改善箇所説明図

改善措置の内容

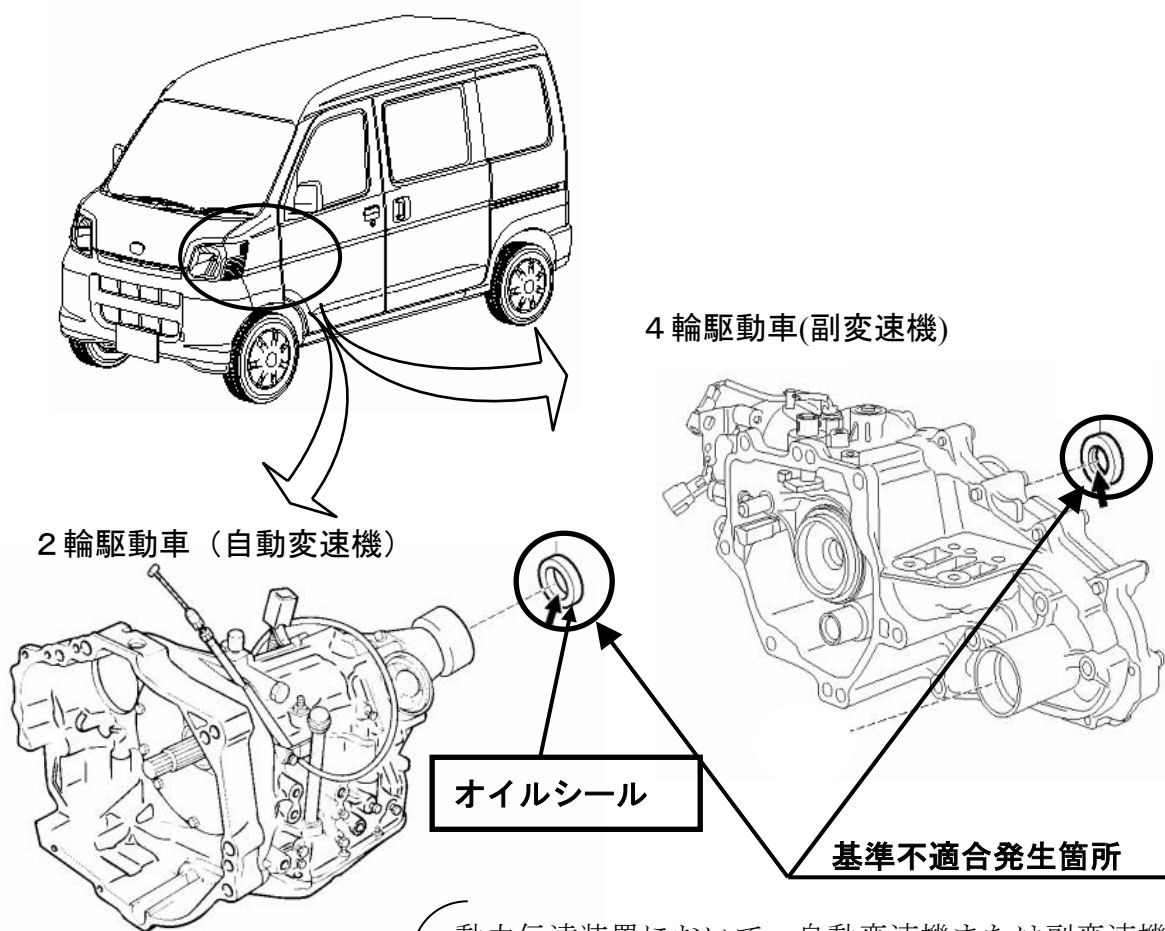
動力伝達装置において、自動変速機または副変速機の組立工程で出力軸の回転状態を確認する治具が不適切なため、当該部のオイルシールを傷つけたものがある。そのため、そのままの状態で使用を続けると、シール部からオイルが漏れ、最悪の場合、自動変速機または副変速機の潤滑が不足し走行不能となるおそれがある。

識別：点検・作業完了後は、運転席シート下の車台番号打刻位置の横に黄色ペイントを塗布す

全車両、自動変速機の製造番号を点検し、対象車両はオイルシールを新品と交換する。
またオイルが漏れているものについてはオイル量を点検し、規定量を下まわっているものは自動変速機または副変速機を新品に交換する。
